# Mémoire déposé par la Coopérative d'habitation Samuel 1er phase I et II, sise au 1271 à 1335 de la rue de Champlain.

## Consultation publique:

Tenue le jeudi 19 juin 2003

- Modification au plan d'urbanisme, règlement P-03-091
- Agrandissement du complexe de l'hôtel Bourbon, arrondissement de Ville-Marie.

illus 2. Vue de l'agrandissement projeté sur la rue De Champlain.

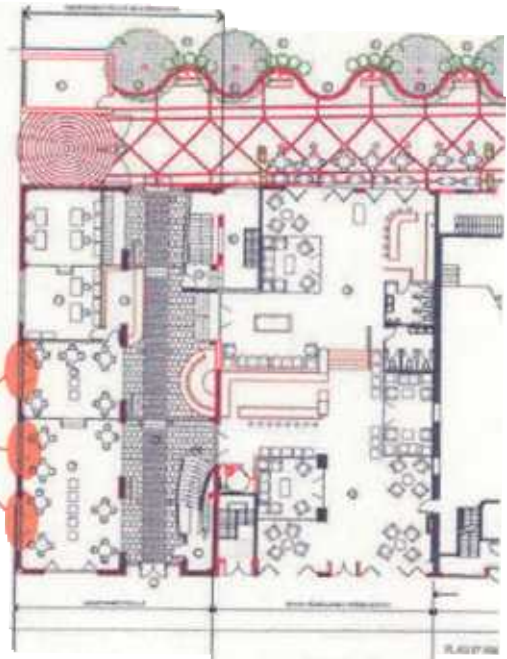
Les conditions, exigées au projet de règlement, stipulent l'absence de fenêtres ouvrantes sur la rue De Champlain, or les plans produits démontrent que cette exigence de la ville n'est pas prise en compte. En effet, chaque étage de la nouvelle construction projetée est doté de fenêtres ouvrantes (cf. illus 2 et 3).

Les portes-fenêtres ouvrantes, sur la rue De Champlain

illus 4. Plan du 4ème

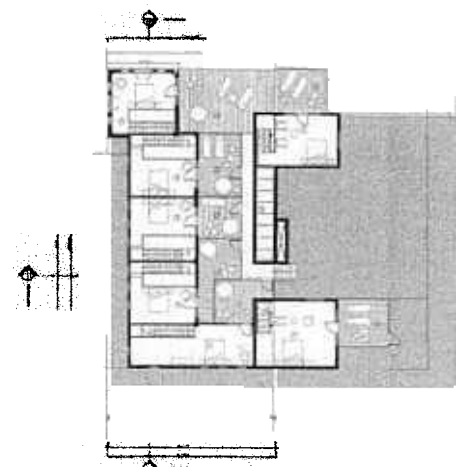
Les perspectives flatteuses du projet tentent de nous faire oublier l'essentiel ; la présence d'un quatrième étage appelé pudiquement, et pour des raisons légales, mezzanine. Toutefois, cet étage apparaît très clairement sur l'un des plans fournis, sobrement intitulé "*toits et mezzanines/chambres du 3ème*". On peut aisément constater qu'il s'agit bien d'un quatrième étage, bâti en léger retrait de la façade (cf. illus 4), et dont la présence est parfaitement indiquée sur les élévations (cf. illus 5 et 6).

illus 6. Façade de la rue Sainte-Catherine

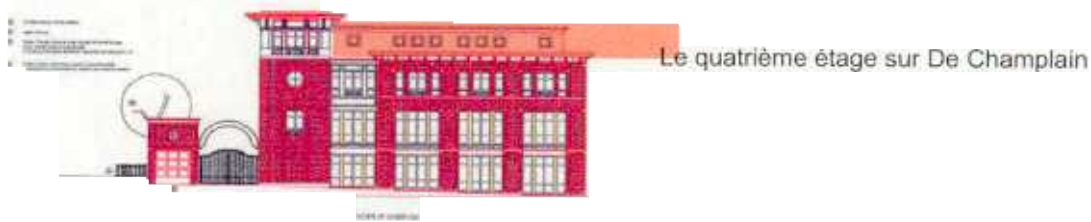
Le quatrième étage sur Sainte-Catherine
